## Analyse des résultats des sédiments dragués sur les 3 zones du port

La rivière de Crach est une rivière fortement exploitée avec i) de nombreux parcs ostréicoles proches des futures zones de travaux (moins de 1 km) mais également ii) des vasières importantes dont certaines sont fréquentées pour la pêche à pied de loisir et iii) des zones de baignade. Pour mieux comprendre les impacts des dragages et travaux sur la qualité environnementale et écologique de la rivière de Crach et ainsi tenter de les évaluer, nous avons analysé plusieurs documents :

##### Page 32 A84319 V4 PJ4c El etat initial

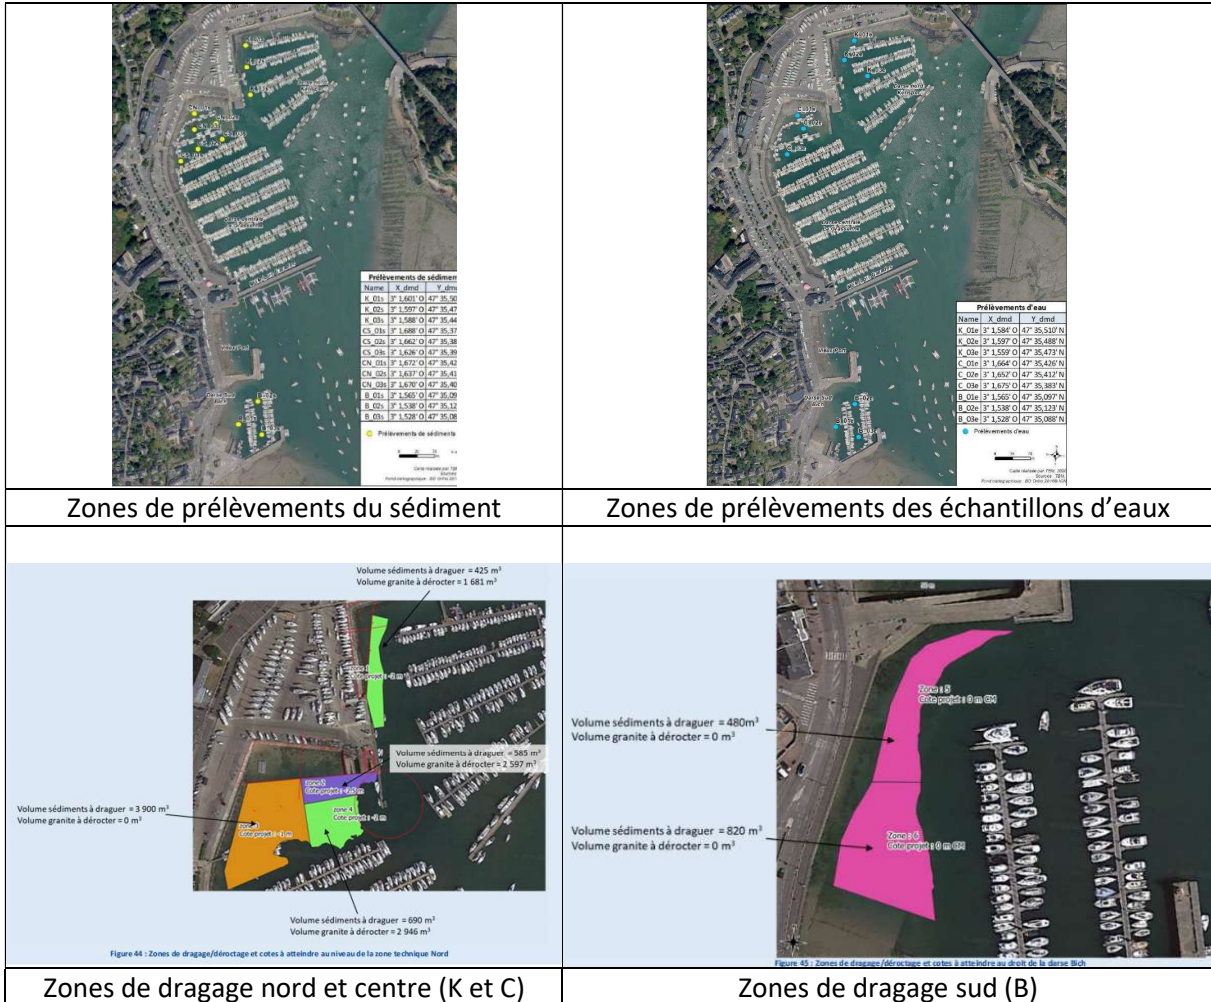
3 secteurs du port de la Trinité sont concernés qui correspondent aux zones draguées. Toutefois les sites de prélèvements d'échantillons (**A84319\_v4\_P\_4c\_El\_Etat\_initial Page 33, Annexe PJ4 06 Rapport Qualité TBM la Trinité 2020**) ne correspondent pas exactement aux zones de dragage décrites dans le document **A84319 V4 PJ4b El description projet**. Il est donc assez difficile d'extrapoler les volumes précis dragués aux secteurs analysés.

Les résultats d'analyses de sédiments montrent **des résultats > au seuil N1** pour les métaux lourds et **le cuivre**, les micropolluants organiques **HAP, le TBT** (dérivés de l'étain) **sur 6/7 échantillons analysés**. Seul le prélèvement de sédiment du secteur CS bas ne présente pas de résultat > N1. Nous observons un résultat proche du **seuil N2 du cuivre pour le secteur KBAS**.

**Les 3 secteurs qui vont être dragués présentent donc des résultats compris entre le seuil N1 et le seuil N2.**

**Figure 3. Distances des secteurs de dragage par rapport aux zones d'élevage ostréicoles**

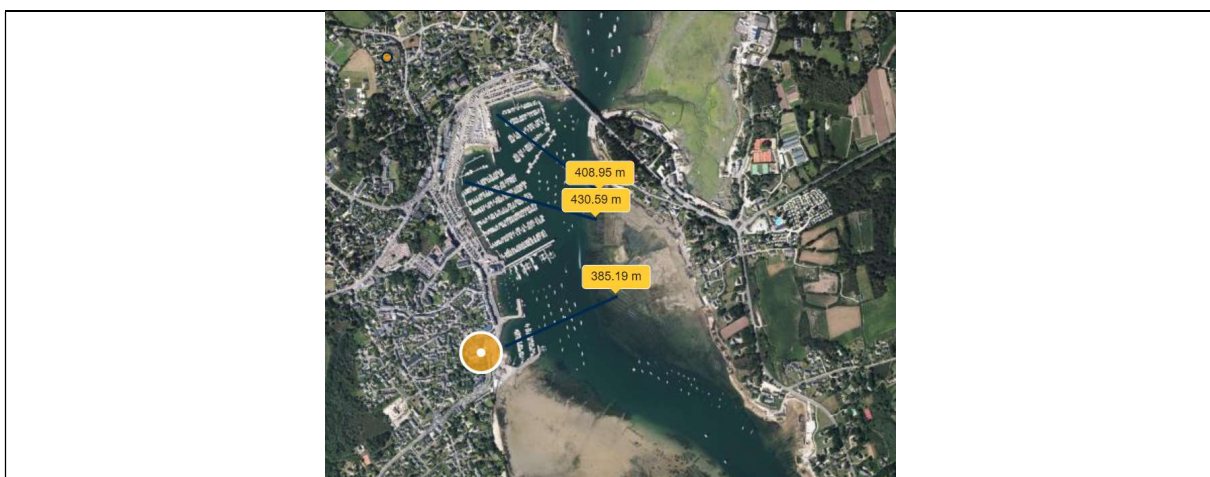
Ces sédiments vont être dragués par une pelle mécanique avec des risques réels de remise en suspension notamment des vases fines et polluées (proportion importante de vase dans tous les échantillons) pendant ces opérations. **Nous nous interrogeons sur les impacts que peuvent avoir ces Matières en suspension pollués sur les zones d'élevage d'huîtres situées à moins d'un km de ces opérations (figure 3)**. En effet, les coquillages peuvent être consommés dès ramassage (sans traitement) puisque les zones d'exploitation de la rivière de Crach sont classées en A vis-à-vis des risques microbiologiques et chimiques.

**Les périodes à risque de prolifération phytoplanctonique se situent entre mars et septembre. Les travaux sont interrompus en juillet, août, novembre et décembre ce qui ne couvre pas les périodes à risque (mars à septembre) ! Ces risques n'ont pas été suffisamment pris en compte dans le projet et aucune mesure de suivi n'est proposée.**
